## ZARZĄD MORSKICH PORTÓW SZCZECIN I ŚWINOUJŚCIE SPÓŁKA AKCYJNA

Nr referencyjny: OZ-091/15/III-4/2024

**Dot.: postępowania prowadzonego w trybie przetargu nieograniczonego pn.: „Termomodernizacja Magazynu nr III przy ul. Hryniewieckiego 1 na terenie Portu w Szczecinie (nr inwentarzowy 706-104)”**

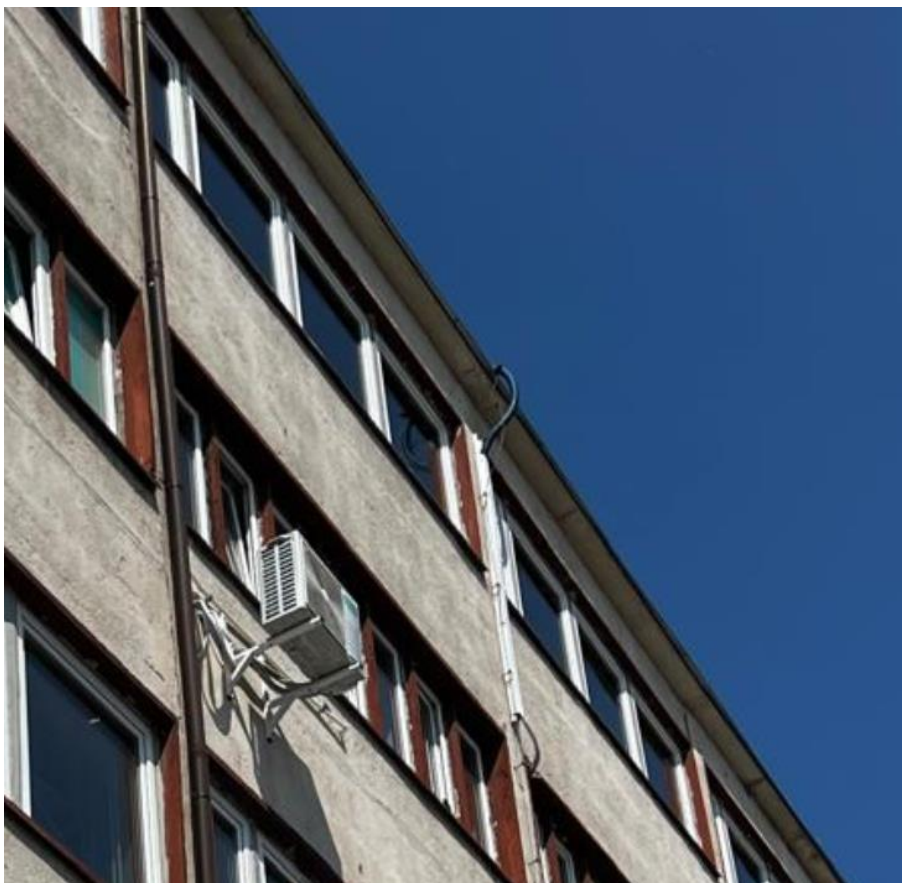
„Zachowanie odpowiedniej odległości pomiędzy zadaszeniem ramp a ociepleniem ścian nad zadaszeniem ramp, umożliwiającej swobodny spływ wody z zadaszenia;”

**Pytanie: Dokładne określenie odległości oraz sposób wykończenia ściany w miejscu bez termoizolacji.**

**Zamawiający informuje, iż w miejscu przy zadaszeniu ramp gdzie przyklejenie styropianu o grubości 20 cm do ściany nie będzie możliwe, można przymocować wielowarstwowy system izolacji refleksyjnej (multi-refleksyjny systemem izolacji wielowarstwowej w całości zgrzewany termicznie) o grubości 1 cm (współcz. przenikania  $U=0,175$ ,  $R=5,7$  m<sup>2</sup>K/W). Do docieplenia ściany przy zadaszeniu ramp można też wykorzystać inny materiał o zbliżonych parametrach, którego grubość umożliwi spływ wody z ramp do rynien. Materiał, który jest opisany powyżej można wykończyć poprzez przymocowanie blachy, która ma być połączona z obróbką blacharską zabezpieczającą docieplenie ścian nad zadaszeniem rampy i pod nim, można go również wykończyć poprzez przymocowanie cienkiej warstwy styroduru XPS i wykończenie tynkiem silikonowym. Określenie dokładnych odległości na podstawie swojej wiedzy technicznej jest po stronie Wykonawcy.**
